福島第一原子力発電所 特定原子力施設に係る実施計画 変更認可申請書の
一部補正について

「福島第一原子力発電所 特定原子力施設に係る実施計画」について、下記の箇所を別添の通りとする。

- 「福島第一原子力発電所 特定原子力施設に係る実施計画」
窒素ガス封入設備の巡視の移管に伴う変更について、原規規発第 1803131 号にて認可された実施計画の反映を行う。

図4

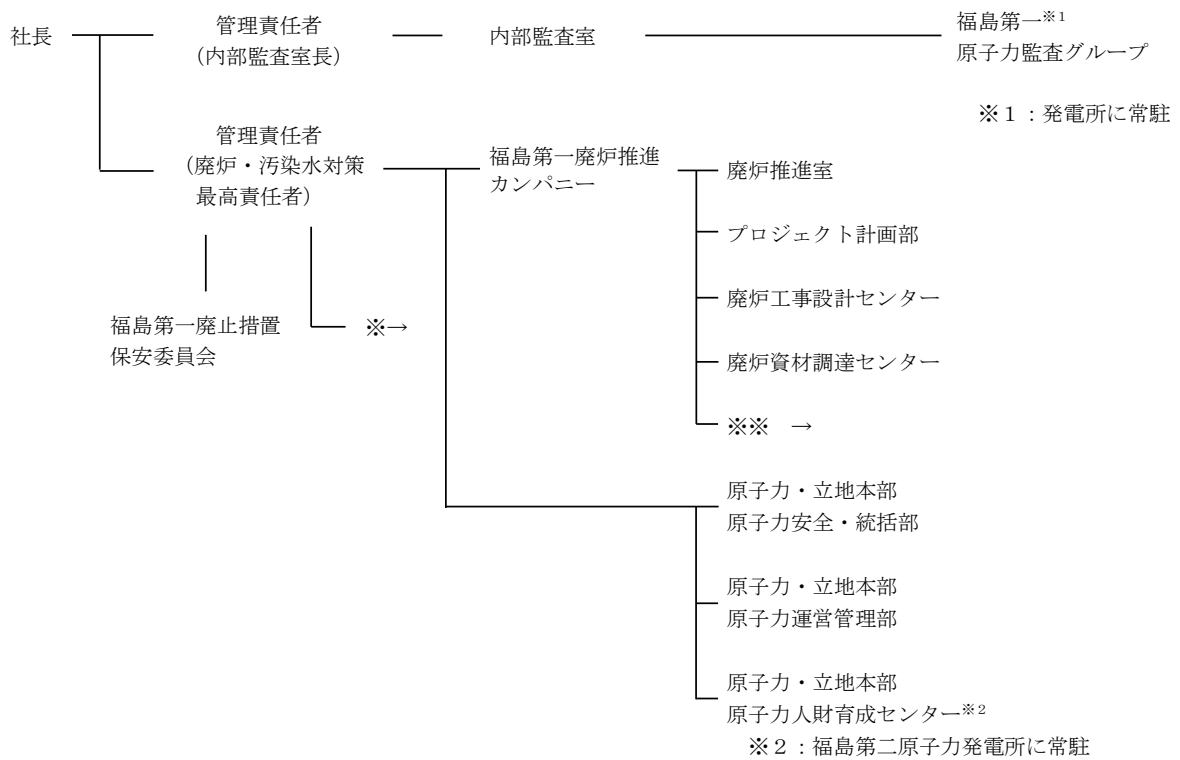
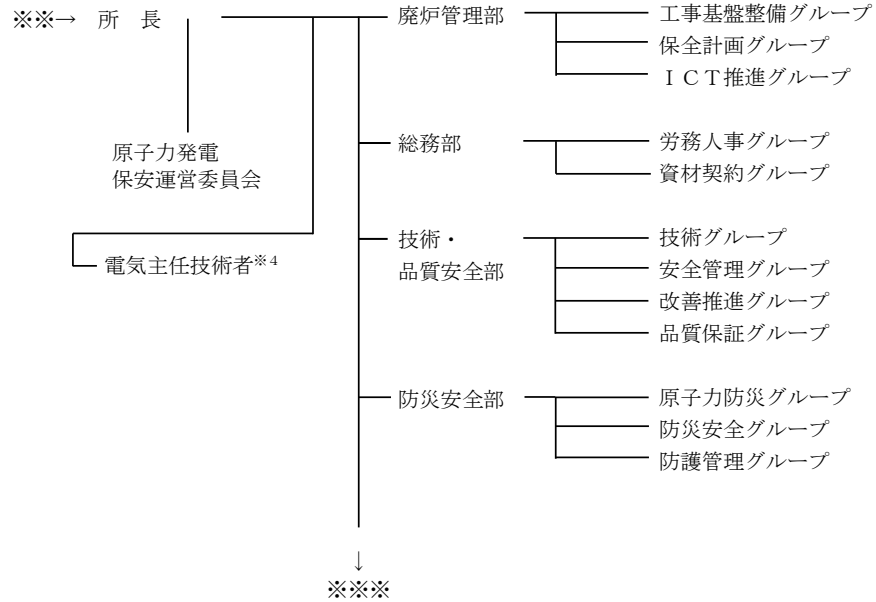
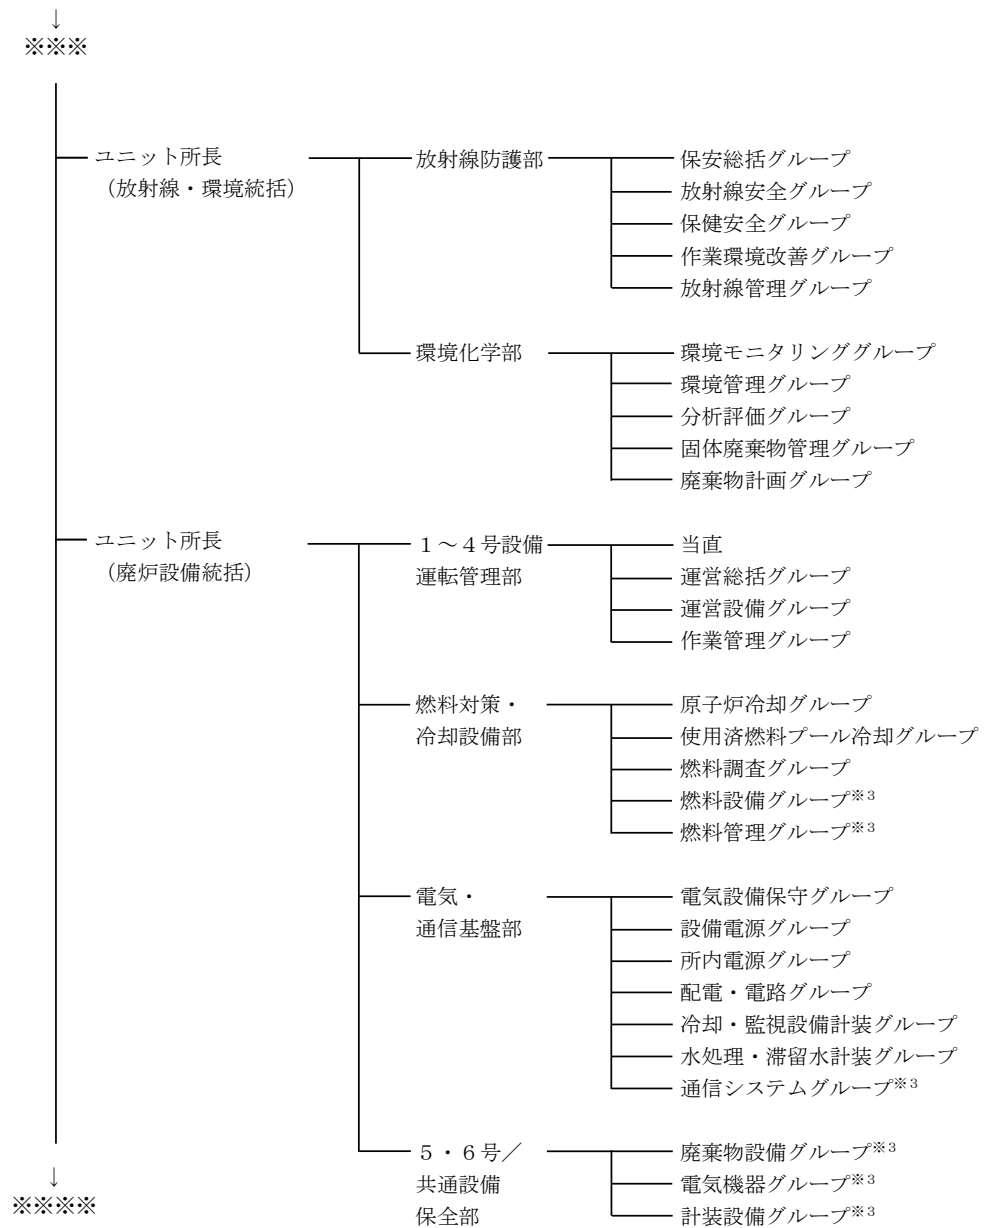
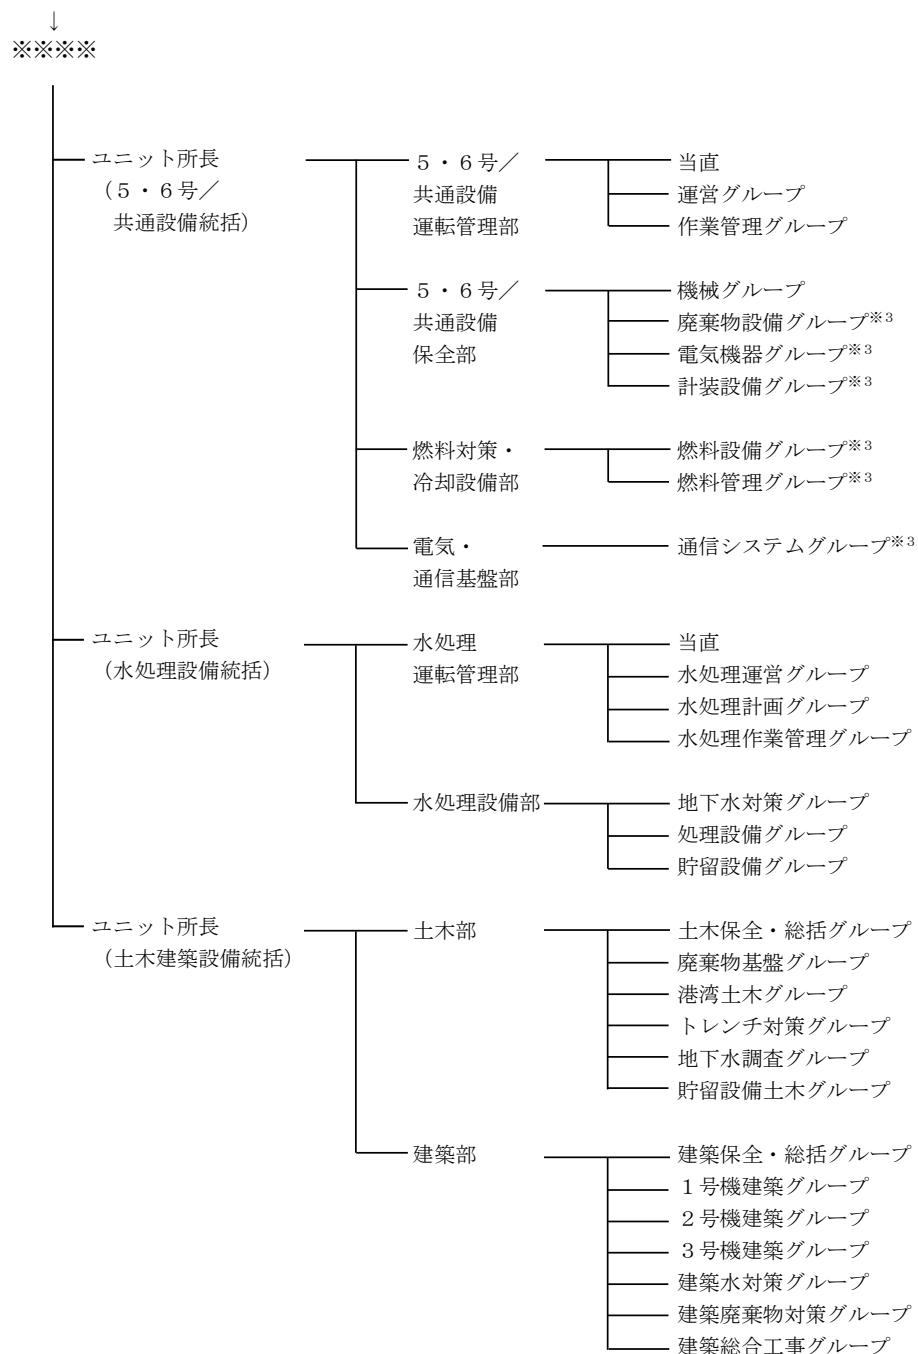
- ・原規規発第1803131号にて認可された実施計画の反映

図4

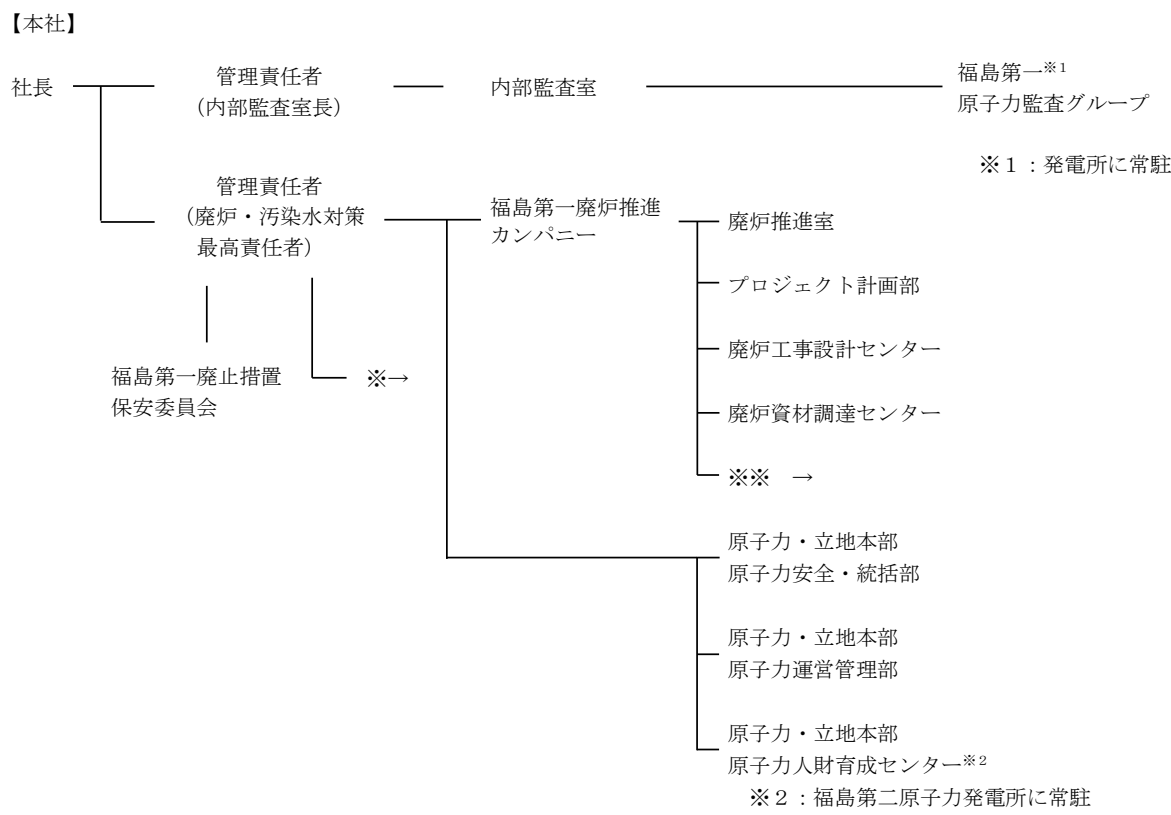
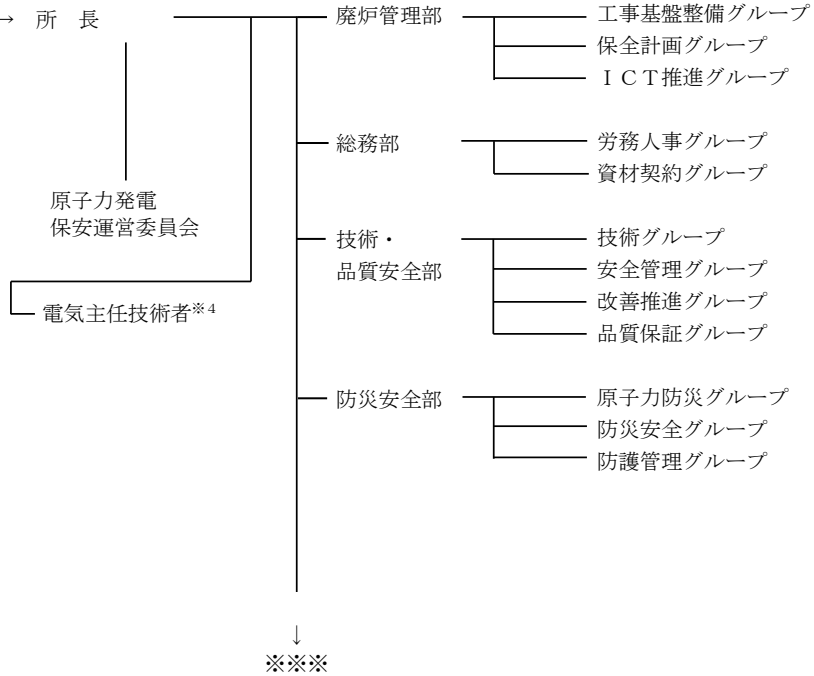
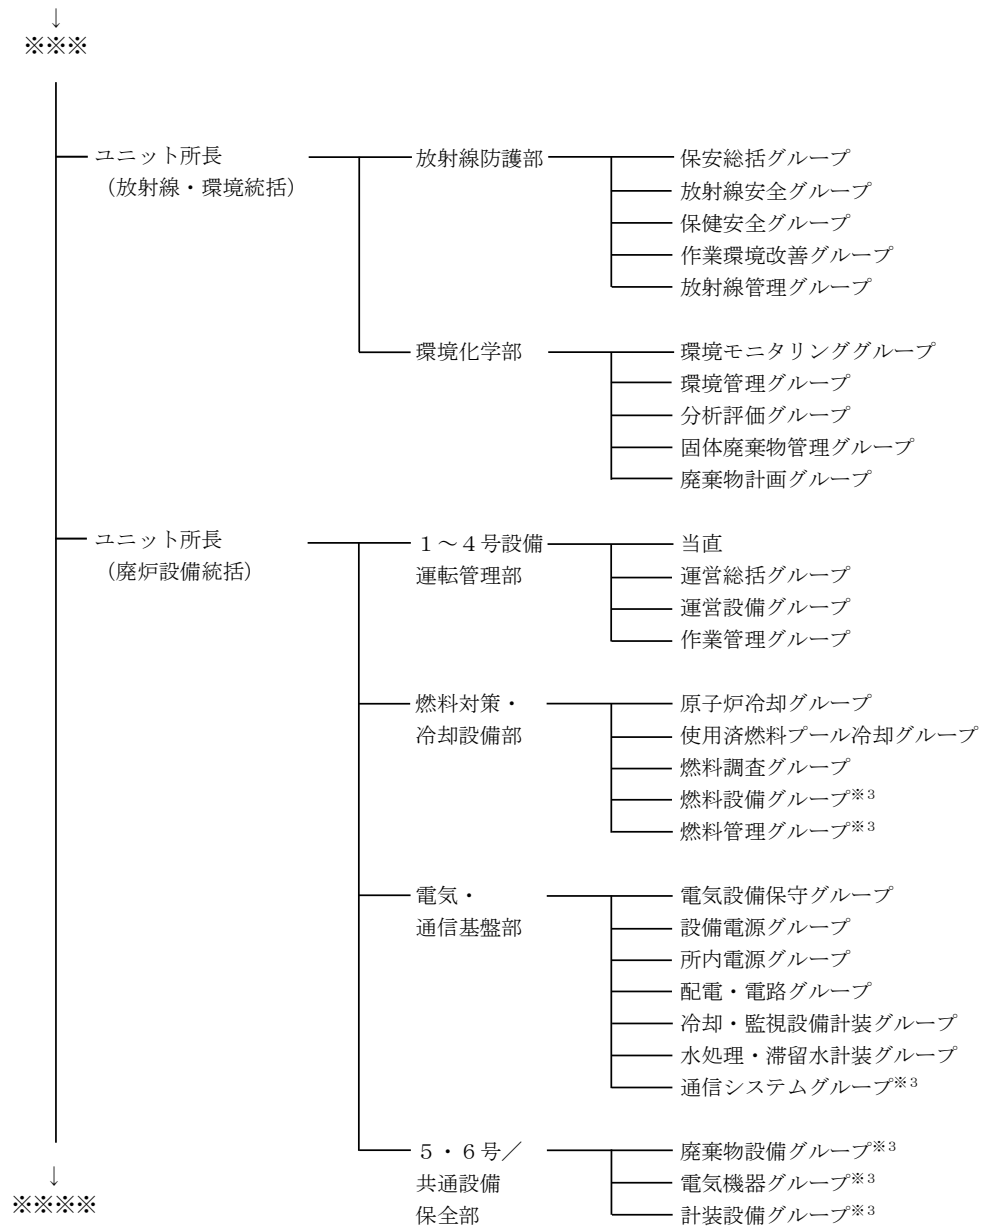
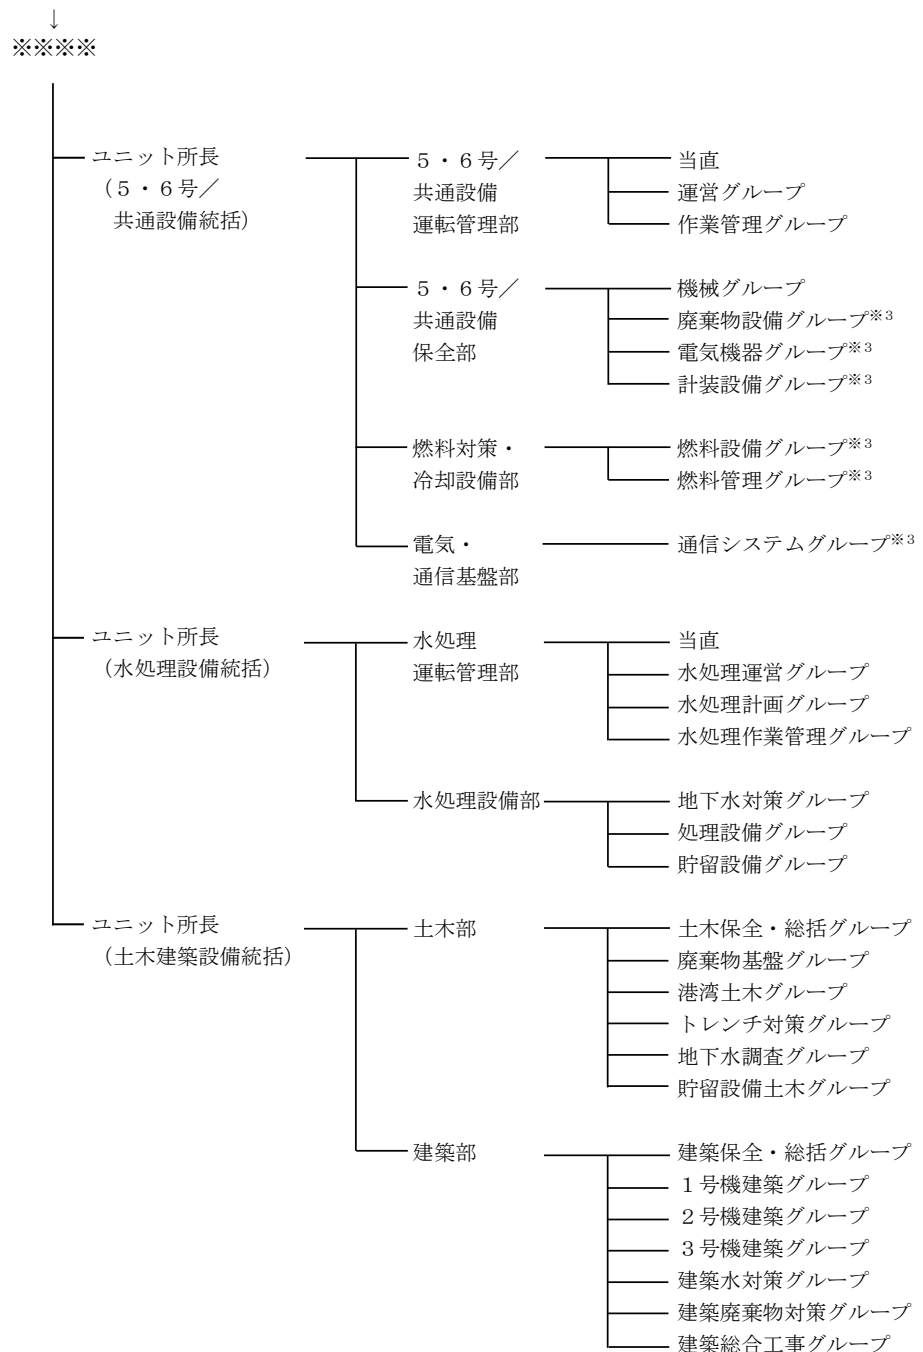
- ・原規規発第1803131号にて認可された実施計画の反映
